خدمات پس از فروش پاناسونیک	فرم توصیه های فنی	کد فرم:
دامنه کاربرد: نمایندگان خدمات پس از فروش	عنوان: راهنمای عیب یابی برای متخصصین گروه یخچال	شماره فرم:
ارائه کننده: PMMAF	تدوین و تنظیم: خدمات پس از فروش	تاریخ ایجاد:
گروه و محصول: HA/Refrigerator	شرح ایراد ظاهری: مشتری اظهار می کند که قسمت کمپرسور در حین عملیات فریز کردن سر و صدا می کند.	مدل: NR-BR307, NR-BR347 series

اسم قطعات : Countermeasure kit(Comp-BR7)

شماره فنی قطعات: CNRBG196070KT

مرجع ۱: Butyl (از مشتقات کربنی گروه عاملی آلکیل) کمپرسور پلاستیکی (ابعاد 45*90*t3.00mm) عکس شماره ۲

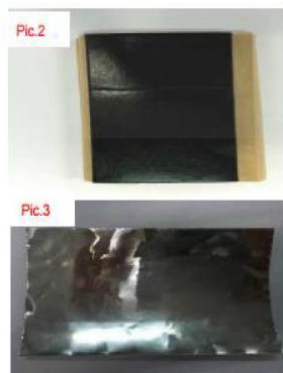
احتیاج به گسترش Butyl کمپرسور از تک لایه به دو لایه دارد.
